RAPORT Z KONSULTACJI SPOŁECZNYCH INSTYTUCJI

Budowa ul. Aleksandra Czekanowskiego i ul. Antoniego Dobrowolskiego w Pruszczu Gdańskim

**Informacja z przeprowadzonych konsultacji społecznych
dotyczących projektu budowy ul. Aleksandra Czekanowskiego i ul. Antoniego Dobrowolskiego
w Pruszczu Gdańskim.**

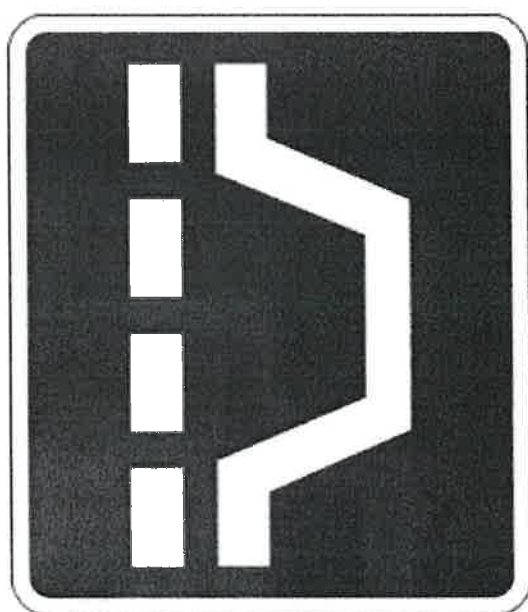
- 1) dodania progów zwalniających profilowanych z kostki polbruk analogicznie jak na ulicy Aleksandra Czekanowskiego. Po wybudowaniu drogi powstanie długi odcinek prosty od Pogotowia aż do zakrętu na wysokości posesji Dobrowolskiego 31, a już obecnie jest problem z prędkością poruszania się samochodów. Znosi się iż będzie tu mieszkało sporo młodych małżeństw z dziećmi, trzeba więc zadbać o ich bezpieczeństwo

- 2) wykorzystania części szerokości jednego chodnika pod ścieżkę rowerową, najlepiej skomunikowaną ze ścieżkami już istniejącymi na innych przyległych ulicach oraz ze ścieżką nad Kanałem Radunia. Ważne jest by zapobiec niepotrzebnym, późniejszym dyskusjom typu: czemu jedziesz po chodniku? lub którądy jedziesz ...? Chyba że chodnik po jednej stronie wykonać węższy a po drugiej szerszy z podziałem na chodnik i ścieżkę. Rowerzystów w Pruszczu będzie tylko więcej warto wyprzedzić to zapotrzebowanie.

- 3) zapewne jest to przewidziane ale koncepcja tego nie ukazuje, chodzi o kanalizację deszczową. Należy zastosować wpusty uliczne z podłączeniem do już istniejącej kanalizacji deszczowej w drodze. Ważne by dokonać dokładnej analizy rzędnych celem optymalnej lokalizacji wpustów, na trasie drogi ze zwróceniem szczególnej uwagi na zastosowanie wpustów w najniższych miejscach.

5.	Proszę o rozważenie: 1) dodania progów zwalniających profilowanych z kostki polbruk analogicznie jak na ulicy Aleksandra Czekanowskiego. Po wybudowaniu drogi powstanie długi odcinek prosty od Pogotowia aż do zakrętu na wysokości posesji Dobrowolskiego 31, a już obecnie jest problem z prędkością poruszania się samochodów. Znosi się iż będzie tu mieszkało sporo młodych małżeństw z dziećmi, trzeba więc zadbać o ich bezpieczeństwo 2) wykorzystania części szerokości jednego chodnika pod ścieżkę rowerową, najlepiej skomunikowaną ze ścieżkami już istniejącymi na innych przyległych ulicach oraz ze ścieżką nad Kanałem Radunia. Ważne jest by zapobiec niepotrzebnym, późniejszym dyskusjom typu: czemu jedziesz po chodniku? lub którędy jedziesz ...? Chyba że chodnik po jednej stronie wykonać węższy a po drugiej szerszy z podziałem na chodnik i ścieżkę. Rowerzystów w Pruszczu będzie tylko więcej warto wyprzedzić to zapotrzebowanie. 3) zapewne jest to przewidziane ale koncepcja tego nie ukazuje, chodzi o kanalizację deszczową. Należy zastosować wpusty uliczne z	Uwzględniono elementy uspokojenia ruchu: - w zakresie projektu zaprojektowane zostało wyniesione skrzyżowanie ulic A. Czekanowskiego i A. Dobrowolskiego z kostki brukowej, dla ułatwienia jego lokalizacji zostanie wprowadzone do legendy jego oznaczenie graficzne, - dodatkowo w obrębie posesji ul. A. Dobrowolskiego 37 zostanie zaprojektowany próg spowalniający z kostki brukowej. - z uwagi na lokalny i osiedlowy charakter ulic ruch rowerowy odbywać się będzie na zasadach ogólnych (dzieci na rowerach z opiekunem według obowiązujących przepisów mogą poruszać się po chodnikach). Zgodnie z Miejscowym Planem Zagospodarowania Przestrzennego przewidziane jest wykonanie ścieżki rowerowej na działce ewidencyjnej nr 1/58. Przedmiotowa ścieżka nie jest elementem konsultowanego układu drogowego. - w zakresie opracowania dokumentacji projektowej przewidziana została budowa sieci kanalizacji deszczowej, która

podłączeniem do już istniejącej kanalizacji deszczowej w drodze. Ważne by dokonać dokładnej analizy rzędnych celem optymalnej lokalizacji wpustów, na trasie drogi ze zwróceniem szczególnej uwagi na zastosowanie wpustów w najniższych miejscach. Mieszkańcy A. Dobrowolskiego 27	uwzględnia wszystkie elementy tej infrastruktury. Rzędne elementów kanalizacji deszczowej zostaną dostosowane do niwelety drogi.

Nazwa projektu:	BUDOWA ULICY ALEKSANDRA CZEKANOWSKIEGO I ANTONIEGO DOBROWOLSKIEGO W PRUSZCZU GDAŃSKIM.		
Nazwa rysunku:	PLAN ZAGOSPODAROWANIA TERENU		
Branża:	Drogowa		
Stadium:	Koncepcja	Podpis:	1:500
Skala:

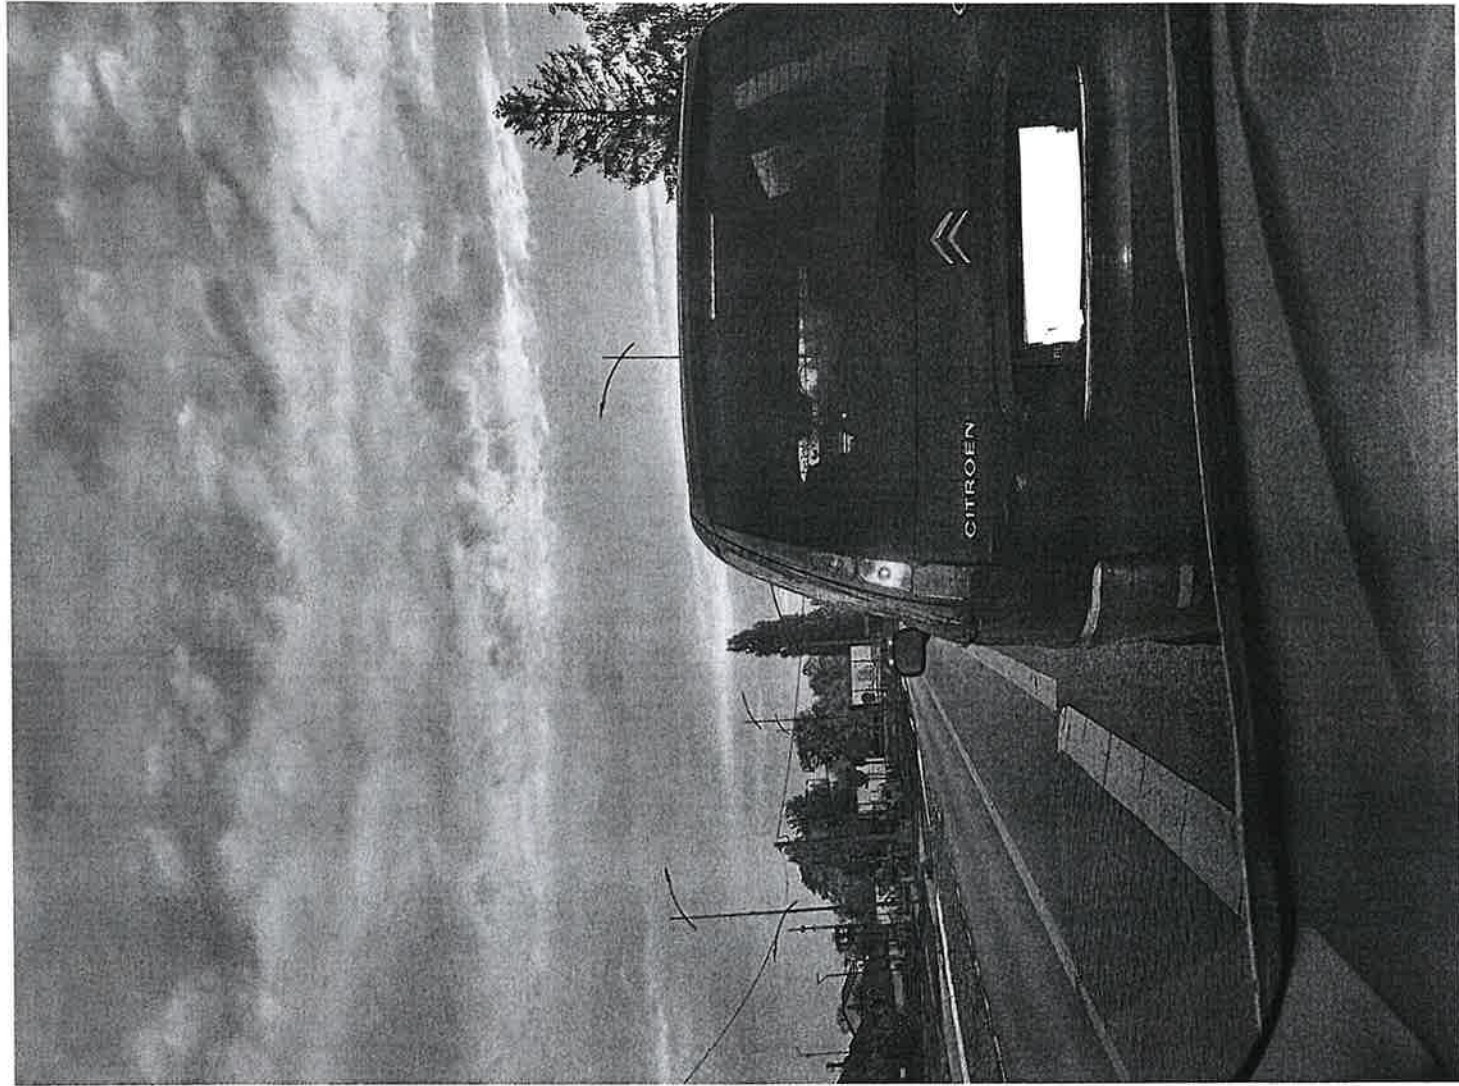
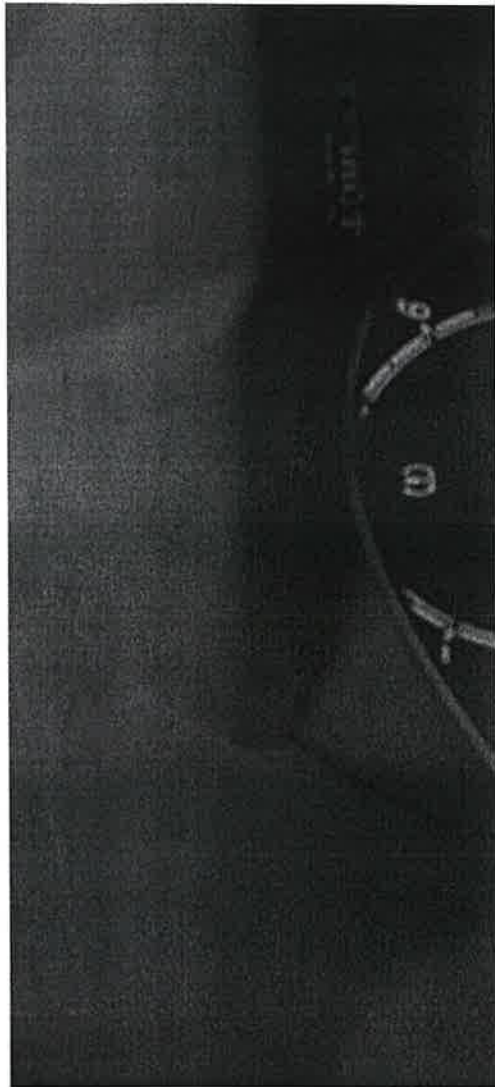
2.	Dzień dobry, prosiłbym aby powiększyć dwa projektowane zjazdy przy ul. Czekanowskiego 12-22 z 5m do 10m. Bezpośrednio przed budynkami zaprojektowano cztery zjazdy o szerokości 5 m. Przy dwóch środkowych zjazdach znajdują się po cztery miejsca parkingowe o szer. 2,5 m, więc zjazdy pięciometrowe będą niewystarczające, aby móc zaparkować na skrajnych miejscach. Załączam wycinek PZT z zaznaczonymi na czerwono zjazdami, których dotyczy prośba. - załącznik Nr 2

2.	Dzień dobry, prosiłbym aby powiększyć dwa projektowane zjazdy przy ul. Czekanowskiego 12-22 z 5m do 10m. Bezpośrednio przed budynkami zaprojektowano cztery zjazdy o szerokości 5 m. Przy dwóch środkowych zjazdach znajdują się po cztery miejsca parkingowe o szer. 2,5 m, więc zjazdy pięciometrowe będą niewystarczające, aby móc zaparkować na skrajnych miejscach. Załączam wycinek PZT z zaznaczonymi na czerwono zjazdami, których dotyczy prośba.	- krawężnik na całej długości budynku zostanie zaniżony, co umożliwi wykonanie wjazdu na jego całej długości, nawierzchnia na wjeździe zostanie wykonana z betonowej kostki grafitowej, na podbudowie wzmocnionej.

12

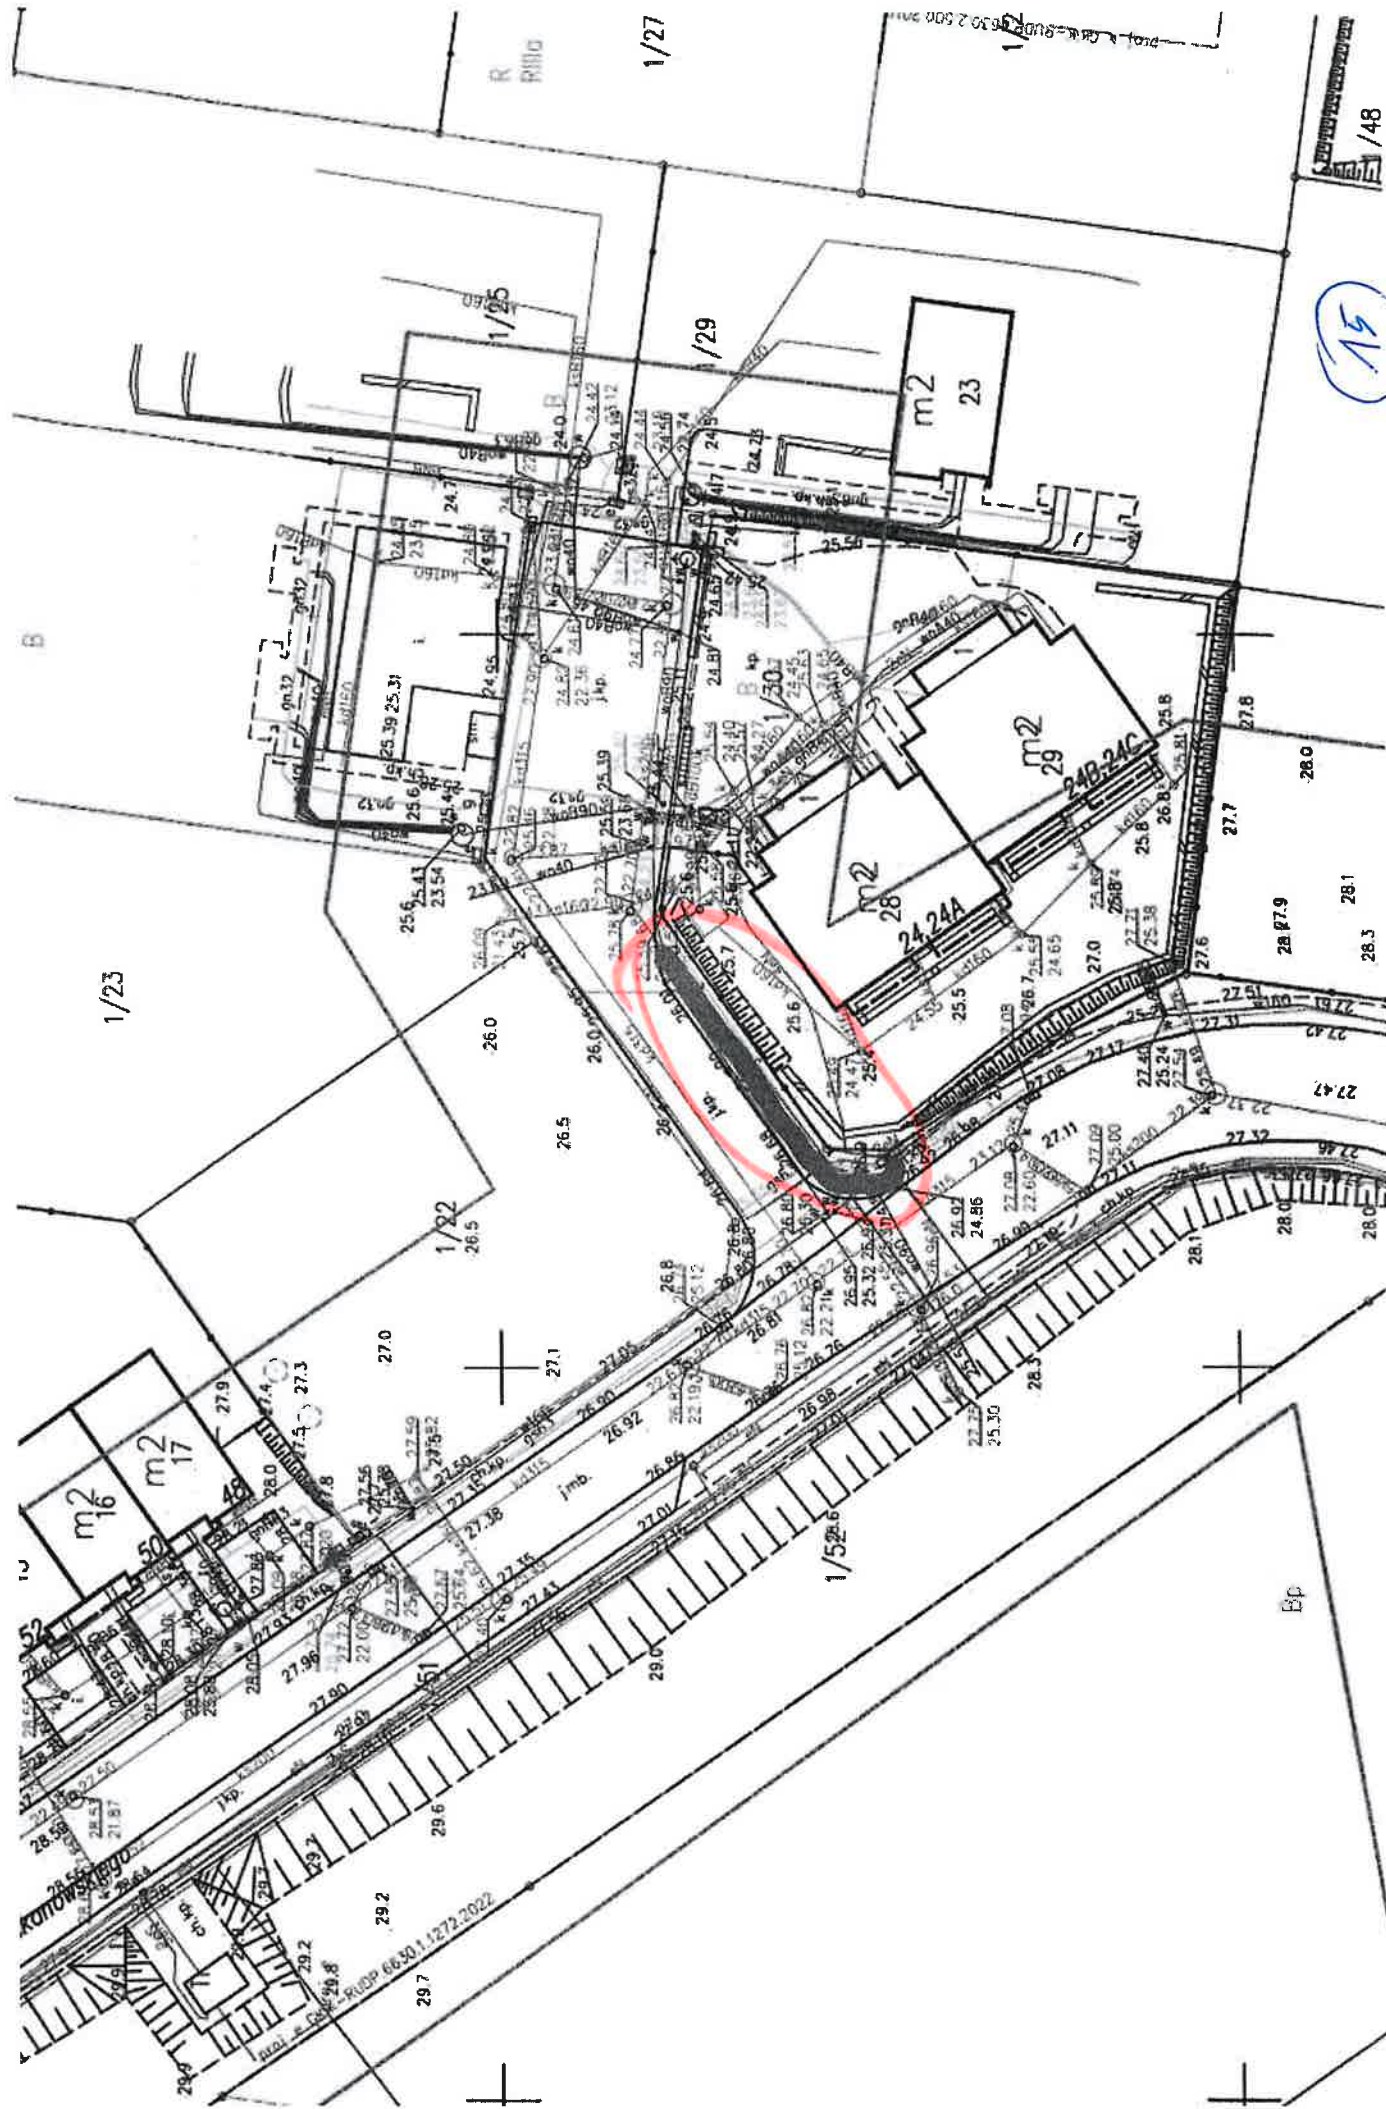
12. Proszę wybudować most drogę cokolwiek by osiedle bursztynowe nie pchało się na raciborskiego tylko miało drogę do przemysłowej - załącznik Nr 12
13. Róbcie coś bo raciborskiego non stop stoi - załącznik Nr 13

11.	Wg mnie projekt jest optymalny, przemyślany i dopasowany do naszych potrzeb, oby jak najszybciej został zrealizowany :)	- dziękuję za komentarz
12.	Proszę wybudować most drogę co kolwiek by osiedle bursztynowe nie pchało się na raciborskiego tylko miało drogę do przemysłowej	- w dniu 28.11.2023 r. został zakończony etap składania ofert na robotę budowlaną pn.: „Budowa ul. Strzeleckiego w Pruszczu Gdańskim”. Obecnie trwa procedura wyboru Wykonawcy robót.

16

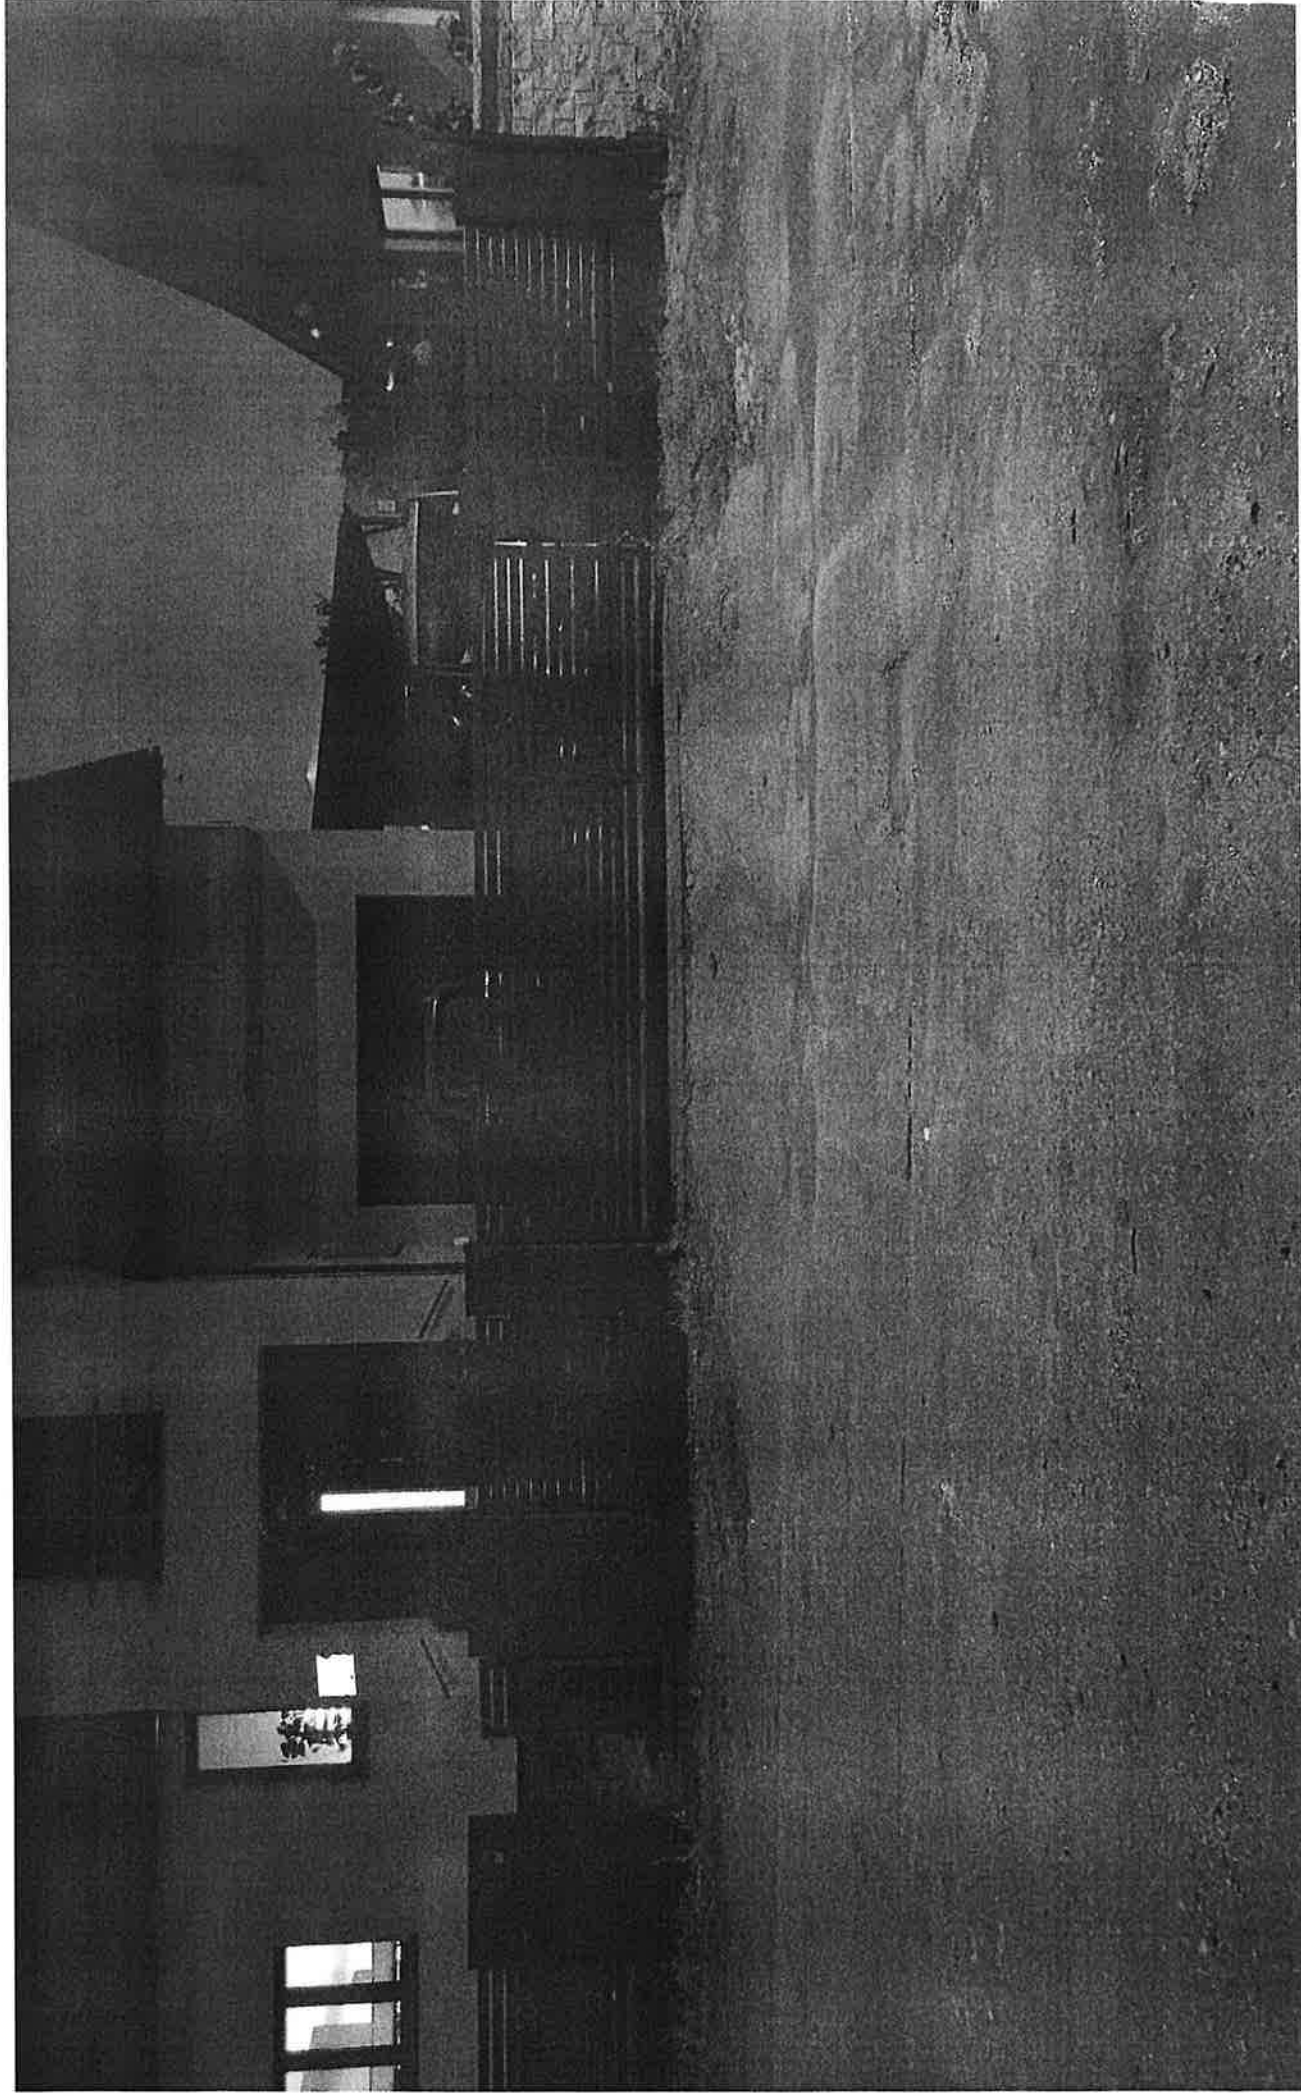
16. 1. Źle umiejscowiony wjazd na posesję 1/28 numer domu 25. Brama ma 5,5 metra i jest od prawej strony stojąc przed domem 3,1 metra płot i później 5,5 metra bramy. 2. Nie widzę na przeciwko wjazdu na projekcie studzienki kanalizacyjnej a jest to miejsce najniższe w którym zawsze stoi woda. Studzienka jest fizycznie bo firma Domo zrobiła bo cały czas zalewało. Czy ona zostanie w tym miejscu. 3. Krawężnik wyniesiony to wysoki krawężnik czy będzie możliwość zaparkować samochód wzdłuż płotu - załącznik Nr 16

16.	1. Źle umiejscowiony wjazd na posesje 1/28 numer domu 25 . Brama ma 5,5 metra i jest od prawej strony stojąc przed domem 3,1metra	- lokalizacja zjazdu zostanie skorygowana. Zjazd dodatkowo zostanie poszerzony do maksymalnej możliwej szerokości 5,0

plot i później 5,5metra bramy. 2. Nie widzę na przeciwko wjazdu na projekcie studzienki kanalizacyjnej a jest to miejsce najniższe w którym zawsze stoi woda. Studzienka jest fizycznie bo firma Domo zrobiła bo cały czas zalewało . Czy ona zostanie w tym miejscu. 3. Krawężnik wyniesiony to wysoki krawężnik czy będzie możliwość zaparkować samochód wzdłuż plotu	m. - w ciągu ulicy jest projektowana nowa kanalizacja deszczowa, która będzie odbierać wody opadowe z jezdni i chodników. Kanalizacja deszczowa zostanie zaprojektowana i dostosowana do niwelety drogi - Projektant rozważy/przeanalizuje wniosek podczas opracowywania projektu docelowej organizacji ruchu.
